2024年2月8日
日本原燃株式会社

再処理施設／廃棄物管理施設 説明グループ1（構造）の見直し方針について

2023年11月30日に提出した共通12（再処理施設／廃棄物管理施設 説明グループ1（構造））については、12月6日のヒアリングにおいて主に基本設計方針の要求事項を踏まえて構造設計等として説明すべき事項が明確に記載できていないことや設計上の考慮が十分ではないなどのご指摘をいただいている。

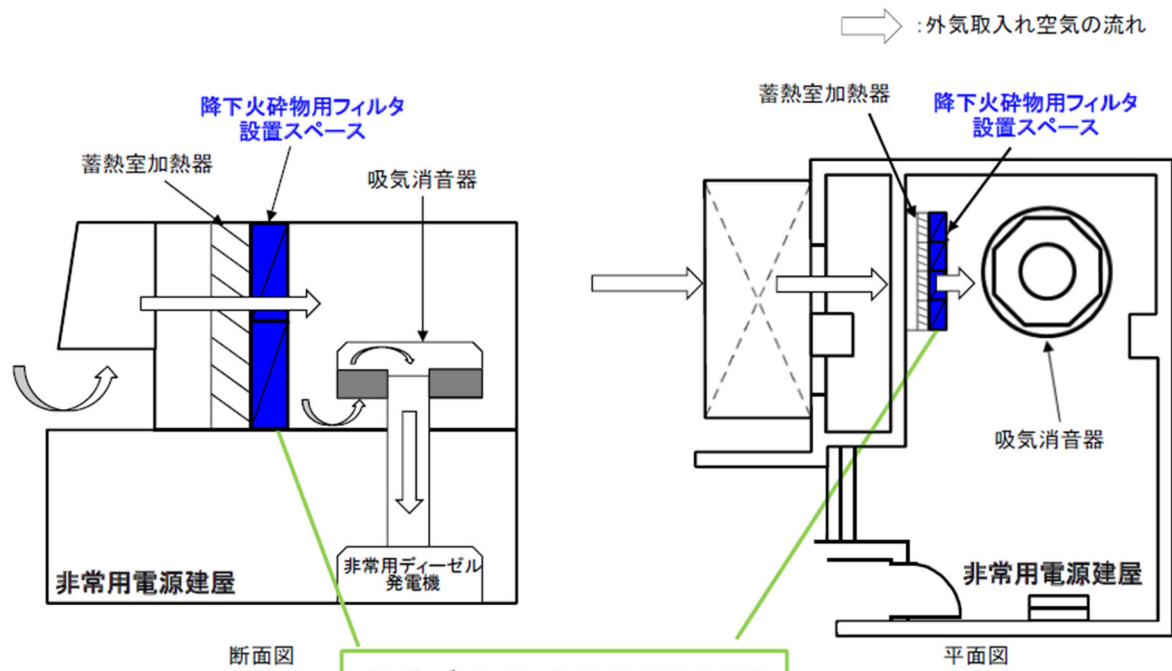
| 変更前 | 変更後 |
|---|---|
| <p>【コメント⑦】</p> <p>・建物の評価対象部位に対する構造説明が不足している。どのような構造であるかが分かるように図を修正する。</p> | <p>【対応方針⑦】</p> <p>・評価対象部位に対し、評価を担保するための具体的な構造情報（材料、配筋など）を明示するよう修正。</p> |

2. 非常用ディーゼル発電機の設置及び配置場所
【関連：8条(火山)(2)】

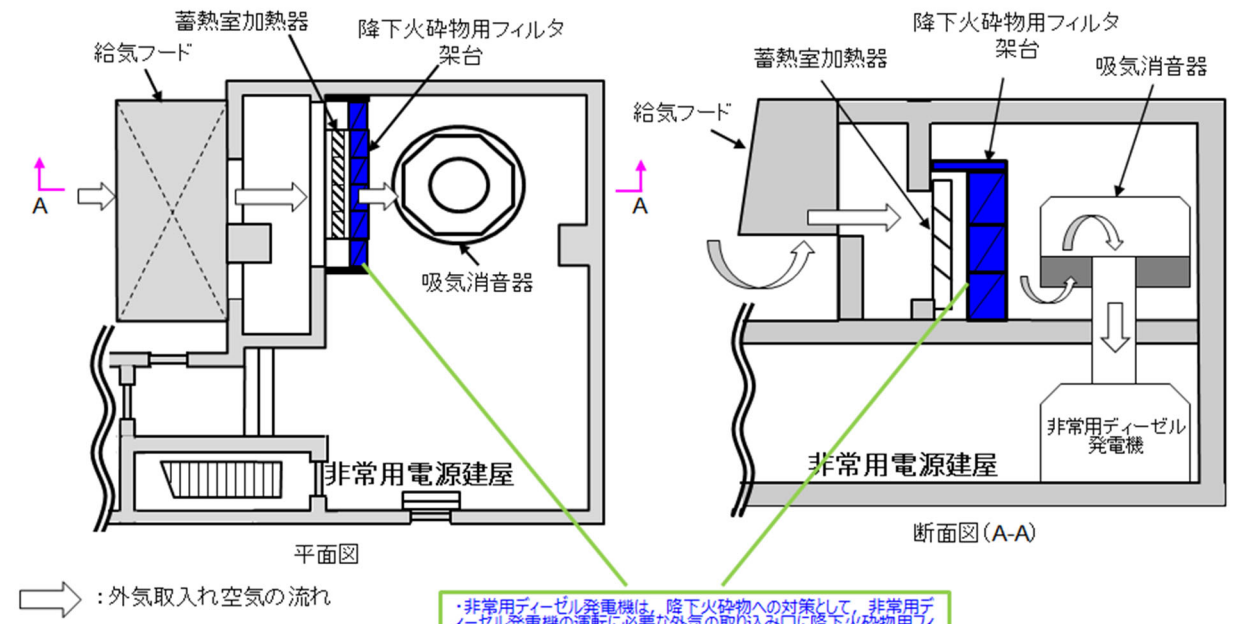
・フィルタ部以外に外気と繋がる経路があるように読める（平面図下部に図示しているドアが開放状態である、など）。常時閉であるならば、それが分かるように図を修正する。また、配置設計に対する説明になっていないため、再精査する。

・外気がフィルタ以外の経路から取り込まれないことが分かるように図を適正化する。

・非常用ディーゼル発電機は、降下火砕物への対策として、非常用ディーゼル発電機の運転に必要な外気の取り込み口に降下火砕物用フィルタ架台を配置する。
フィルタ架台は、フィルタ着脱の容易性を考慮し、作業空間を確保するとともに、非常用ディーゼル発電機への降下火砕物の侵入による空気の取り込みを阻害しないように、蓄熱室加熱器と吸気消音器の間に配置する設計とする。(8条(火山)-25 ①)

7. 緊急時対策建屋の設置及び配置場所
【関連：7条/34条(1)】

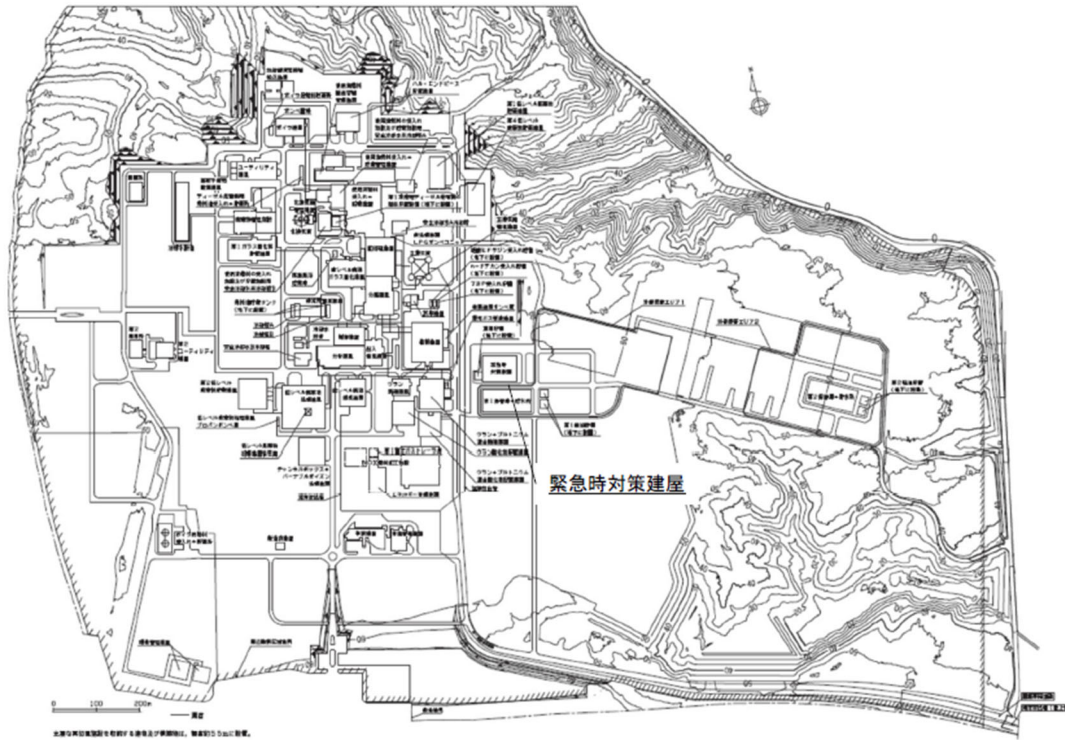
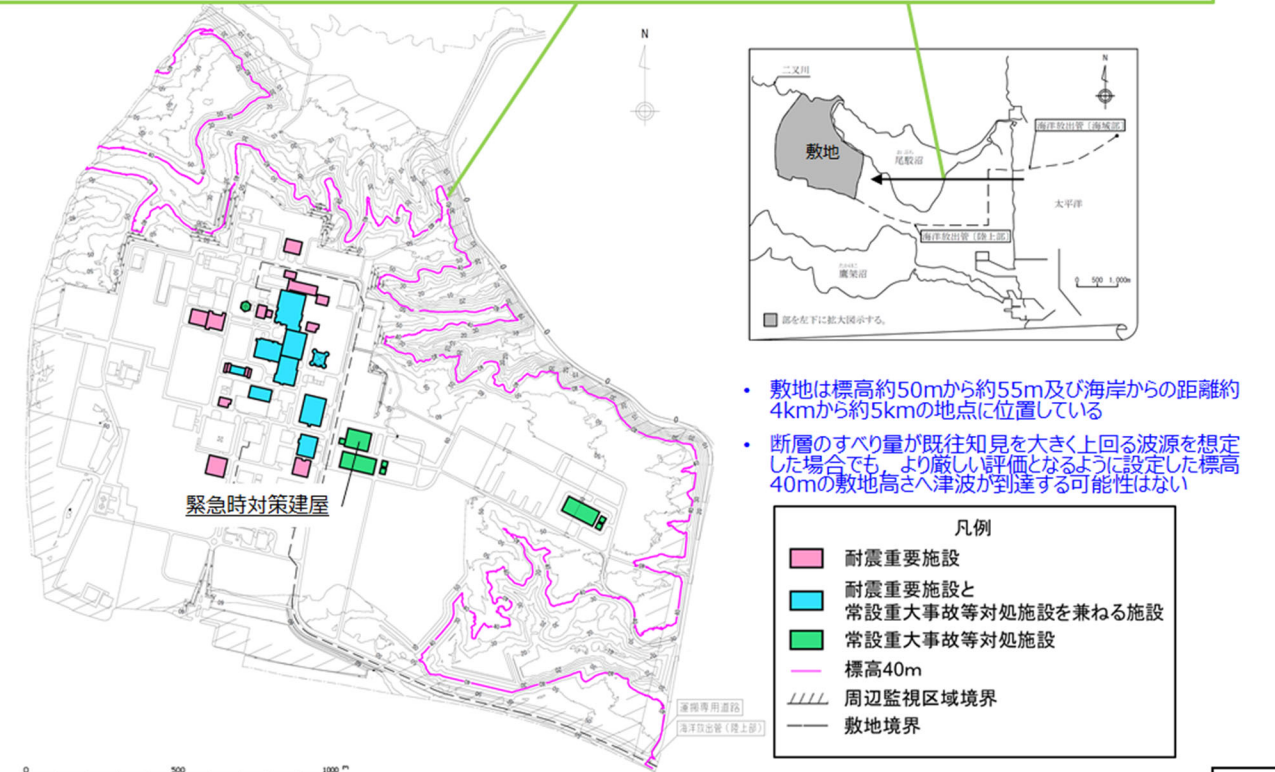
・図で何を説明したいのの趣旨が不明確。敷地の標高、敷地までの距離など、適合のための設計内容を明確化すること。

・標高と海岸からの距離（津波が到達する可能性のない配置であること）を追記。

耐震重要施設及び重大事故等対処施設のうち常設重大事故等対処設備は、津波による影響を受けないよう、**標高が高く(標高40m以上)、海岸から離れた敷地に配置する。**(7条/34条-2①)

1. 建物・構築物の外部からの衝撃による損傷の防止に係る構造
(1) 主排気筒の構造
a. 筒身 【関連：8条(火山)(1), 8条(その他)(1)】

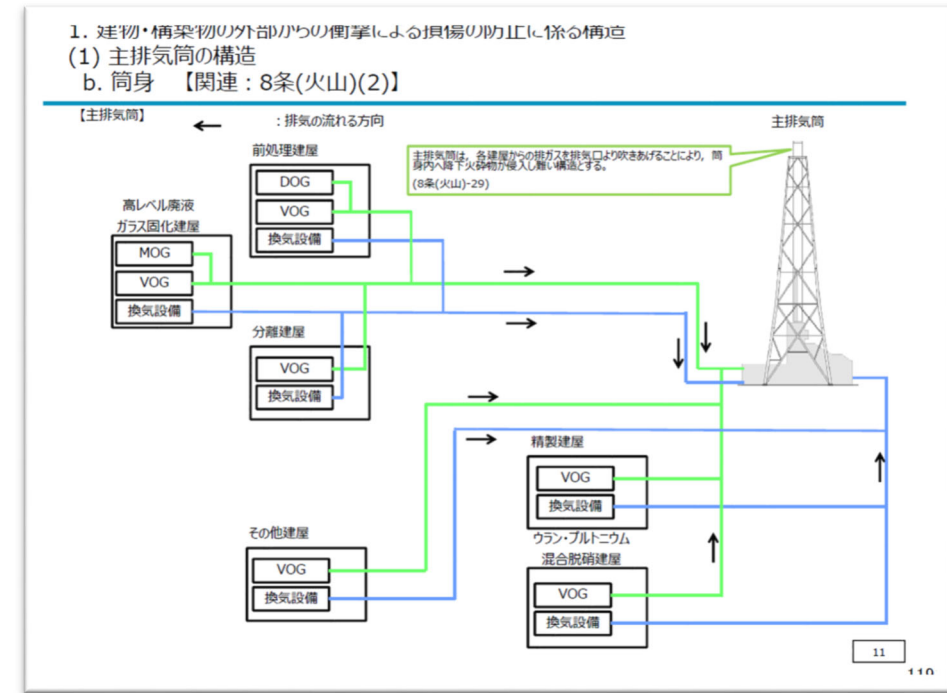
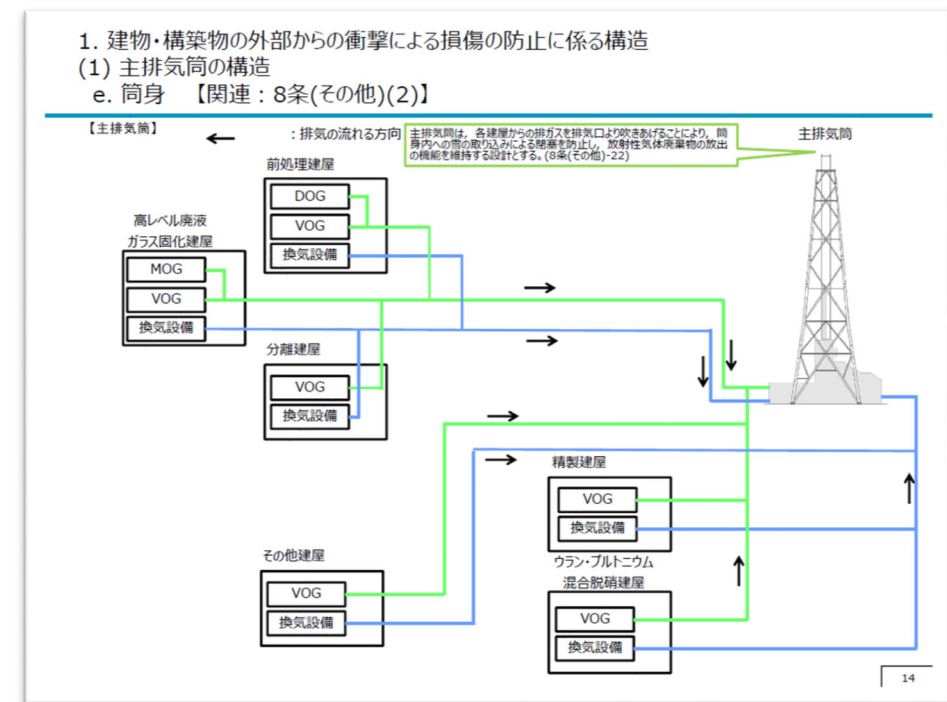
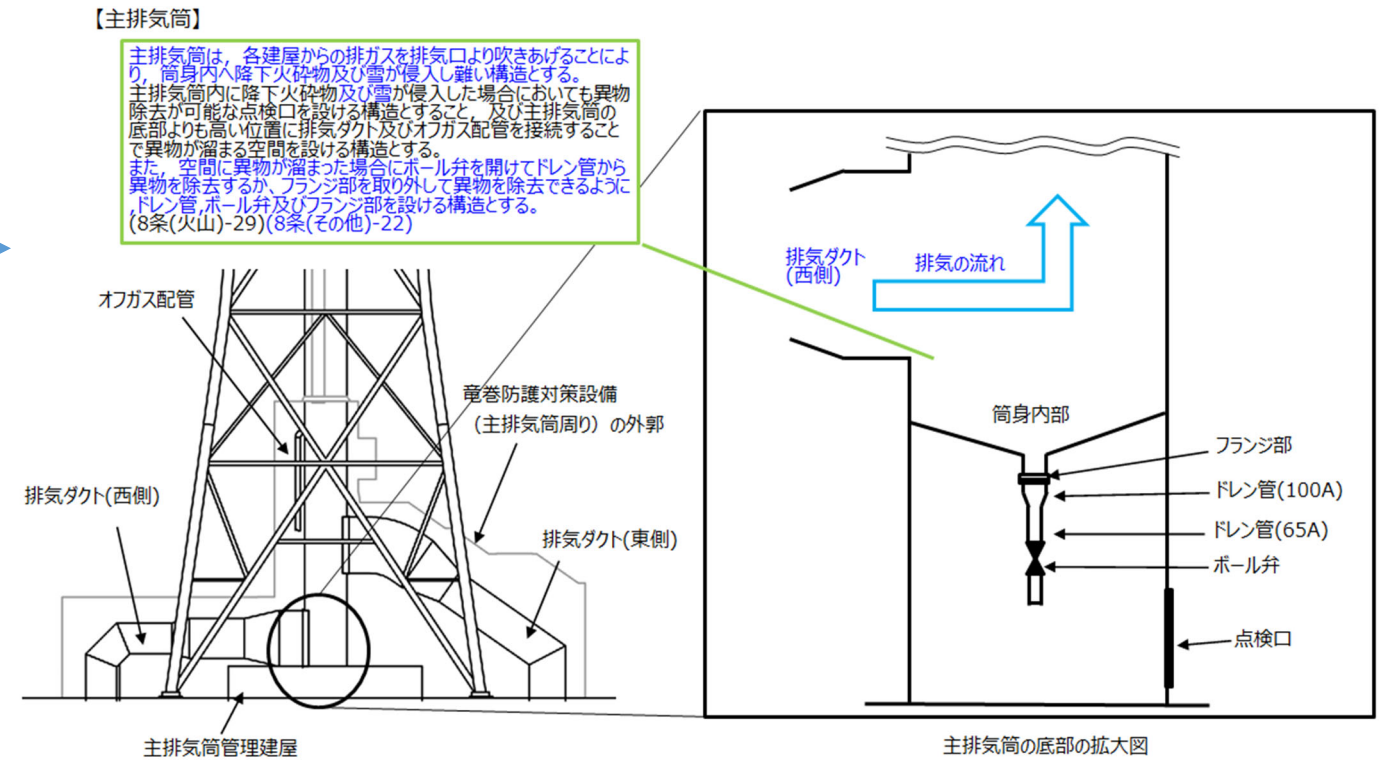
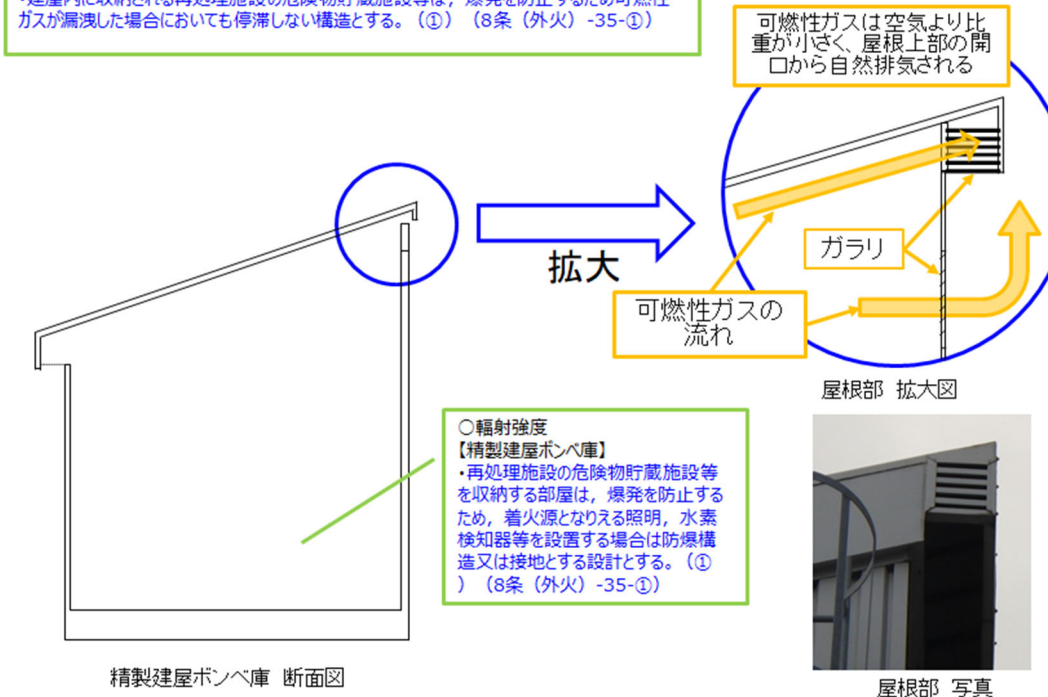
・吹き上げ構造を示す図として同じものを示している。類型し纏めることが可能ではないか。また、降下火砕物に対する構造設計であるが、積雪に対する考慮も兼ねていることが読めない。

・各建屋からの廃ガスを排気口から吹き上げることにより降下火砕物及び雪が侵入し難い構造であることの説明が火山とその他で分かれていたため関連するものを纏めて記載するとともに、また主排気筒底部の構造説明と合わせて説明するよう図の差し替えを実施。

1. 冷却塔の設置及び配置場所
【関連：8条(外火)(1)】

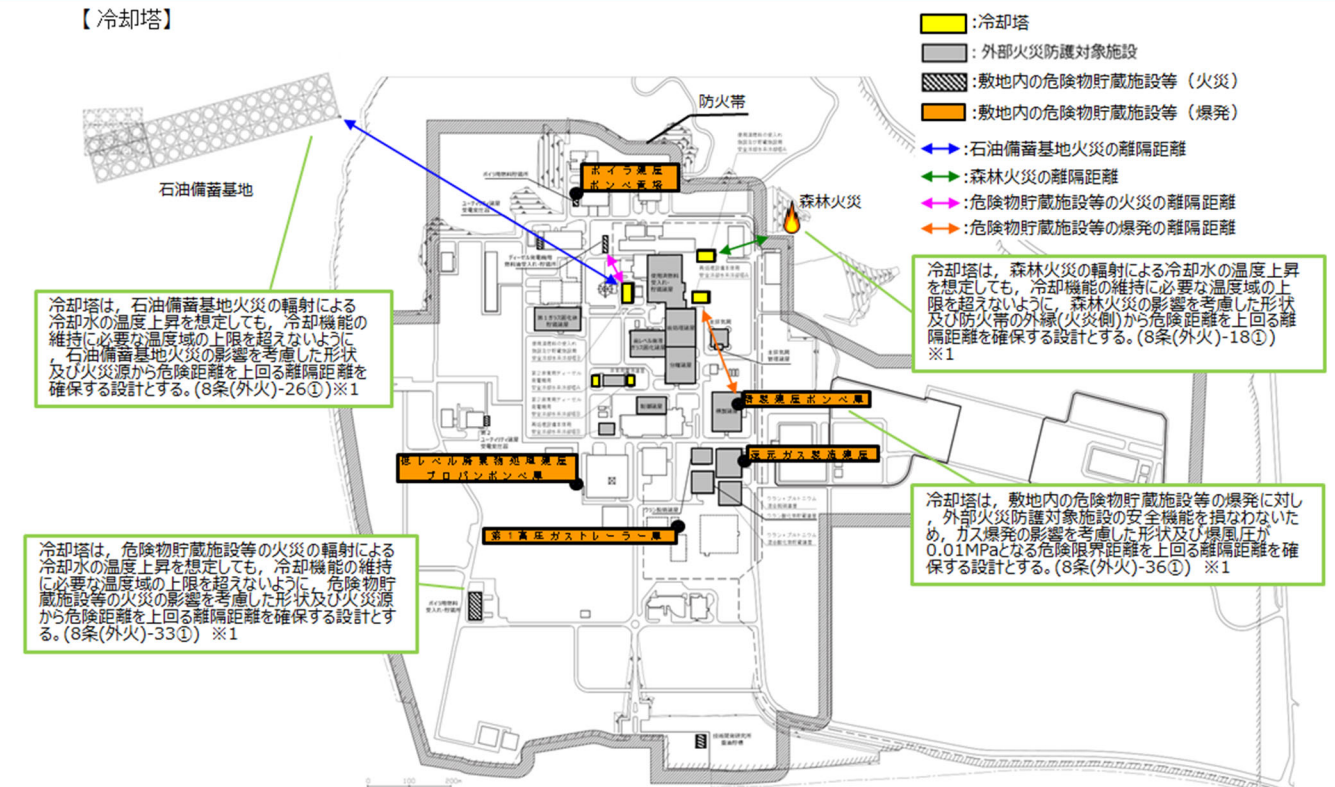
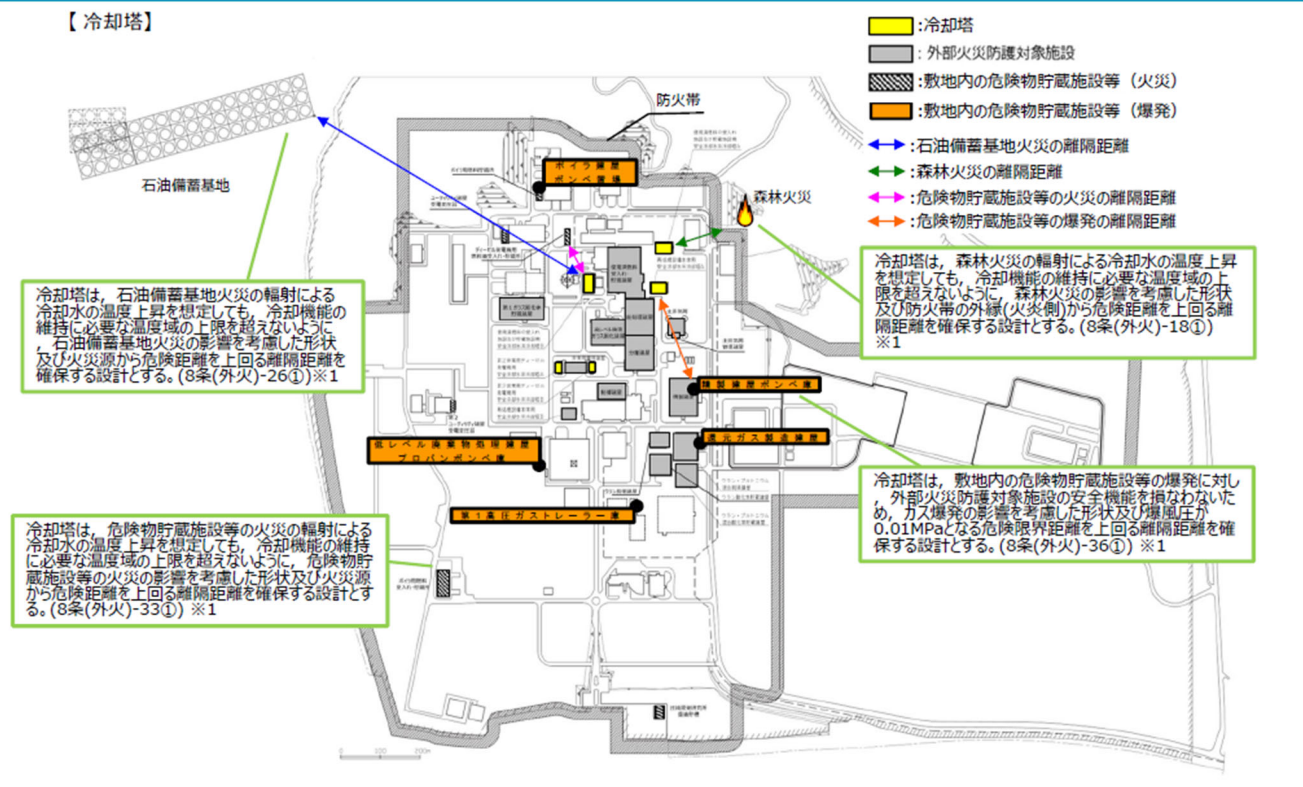
・タイトルがおかしい（「冷却塔の設置及び配置場所の設置及び配置場所」となっている）。

・コメントのとおりタイトルを修正（誤記修正） 他のページも同様に修正

- 1. 屋外 機器・配管の外部からの衝撃による損傷の防止に係る構造
- (1) 冷却塔の構造
- b. 遮熱板, 耐火被覆【関連：8条(外火)(1)】

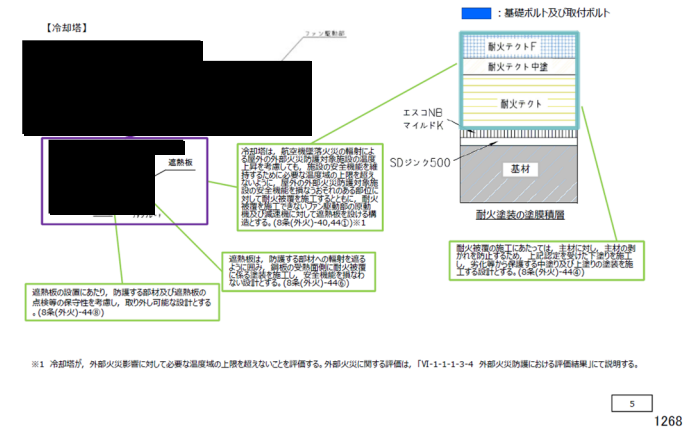
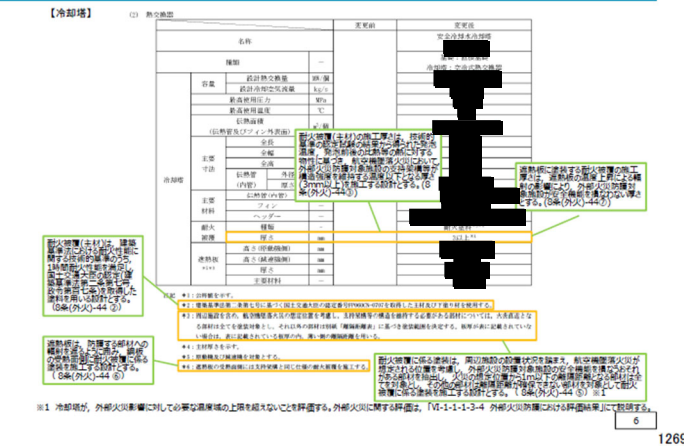
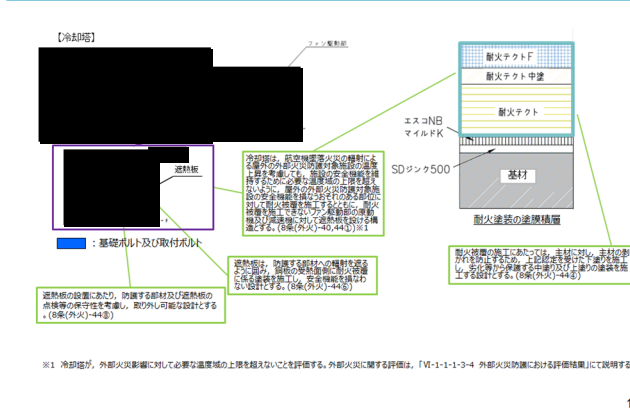
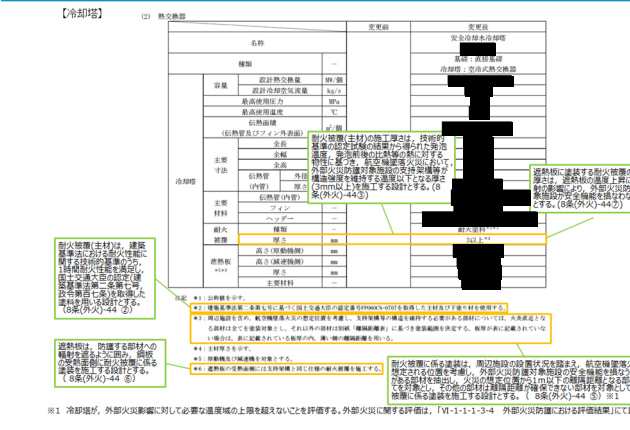
・資料 3 ②の説明順番を考慮して、火災の設定の説明を始めに説明するなど資料の構成を見直すこと。

・資料 3 ②の説明順番を考慮し、火災の想定位置及び耐火被覆に係る塗装の範囲、遮熱板及び耐火被覆（塗装）の構造、耐火被覆に係る仕様の順番に資料構成を見直し。
